Top 3

Verbesserung der Schulwegsicherheit am
Adenauerring im Bereich des Carl-von-Linde-
Gymnasiums

Bestandssituation
(Infra3D April 2017)

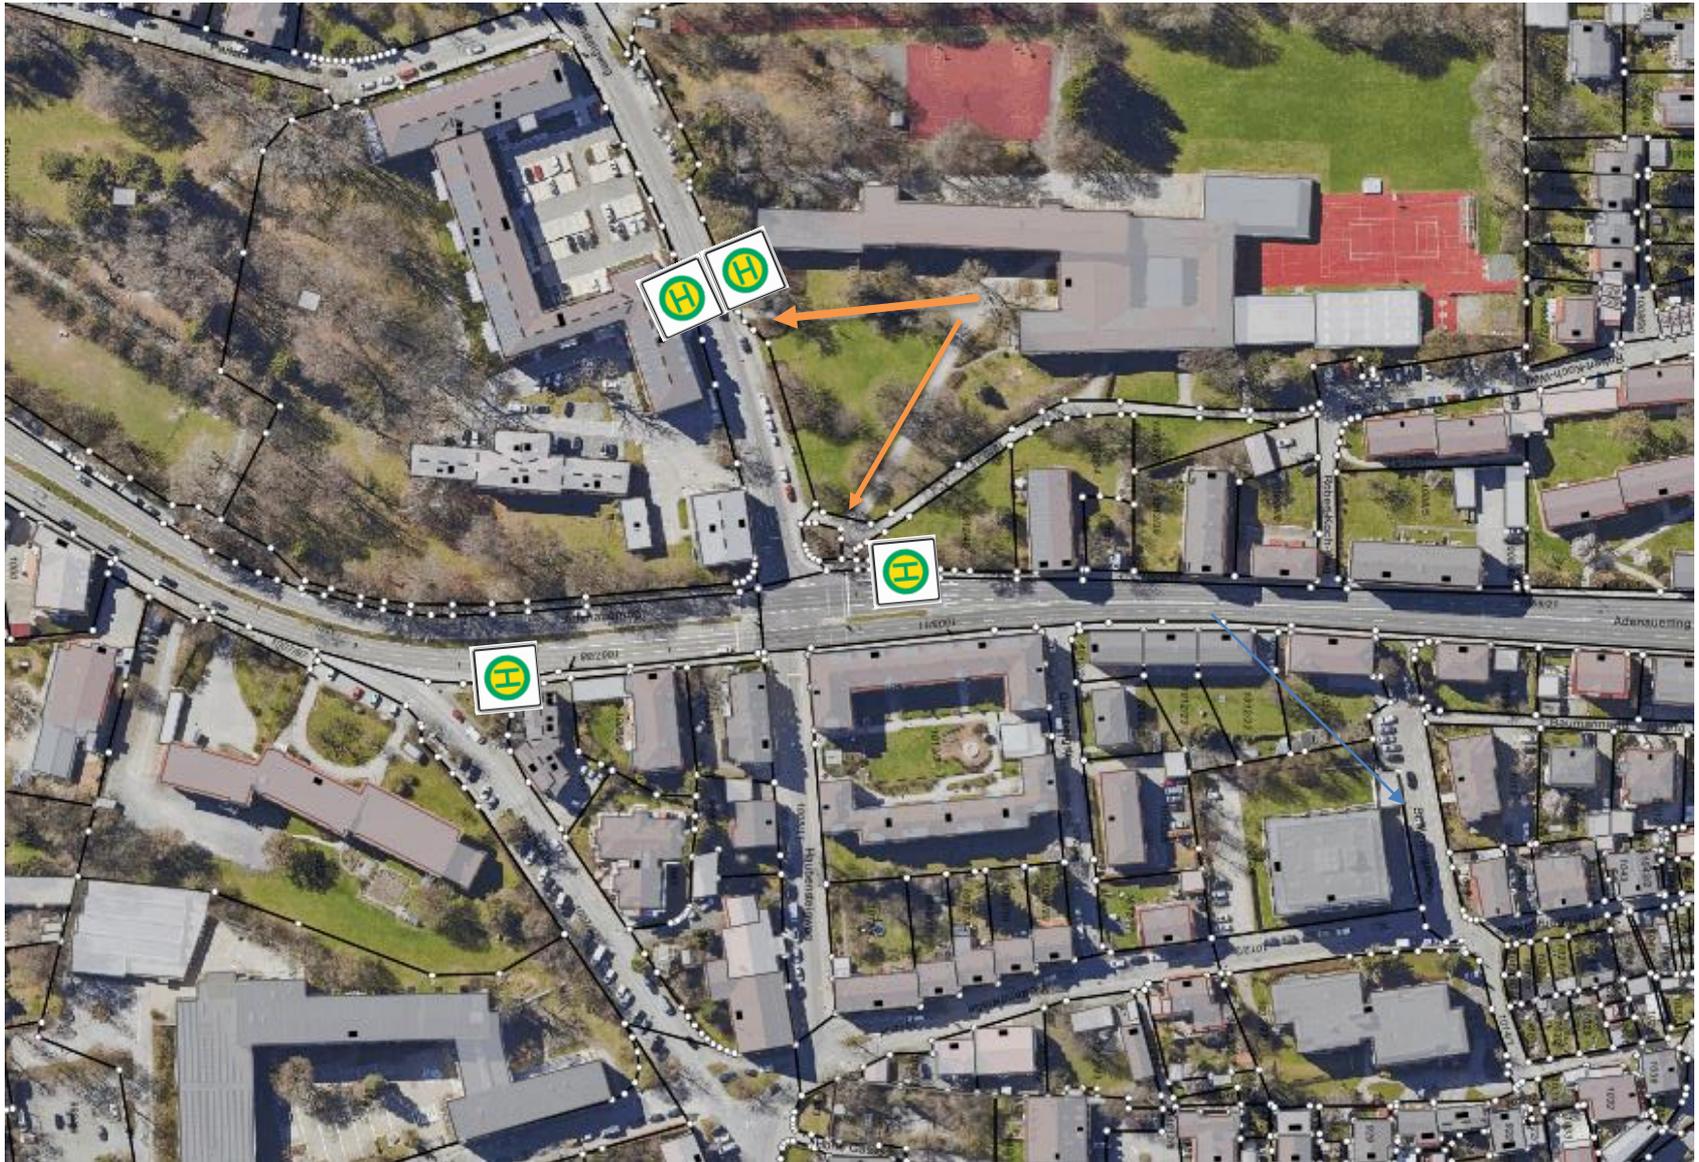
- mehrere Ortseinsichten mit Polizei: erhöhter Hol- und Bringverkehr nur über Haubensteigweg. Schulbusse halten im Haubensteigweg + am Adenauerring
 - >> Erreichbarkeit Schulgebäude meist ohne Straßenquerung möglich
- Pulkbildung bei Querung Straße nicht in vergleichbarer Stärke anderer Schulen (z. B. Hildegardis Gymnasium) zu beobachten
- Durch Binnenwegenetz des Gymnasiums Verteilung Schülerströme großflächig
 - >> Hierbei: ein Anteil quert vollsignalisierte Kreuzung am Adenauerring in Richtung Zentrum

- Aufstellfläche unterhalb des Schulgebäudes ausreichend
>> aber: Erweiterung bei weiteren Überlegungen/Planungen
- Aufstellfläche auf östlicher Seite Adenauerring sehr klein, aber keine Pulkbildung feststellbar (v.a. zu Schulbeginn). Durch kontinuierliche Signalisierung, fließt Fußgängerverkehr gut ab
- Fußgängerverkehr Richtung Zentrum quert Kreuzung zügig, daher keine „Stauungen“ auf Gehweg

- Aufgrund oben aufgeführter Gründe kann Regelung VwV zu Zeichen 274 StVO auf Adenauerring nicht angewendet werden
- Da Haubensteigweg bereits in Tempo 30 Zone, ist kein Handlungsbedarf gegeben
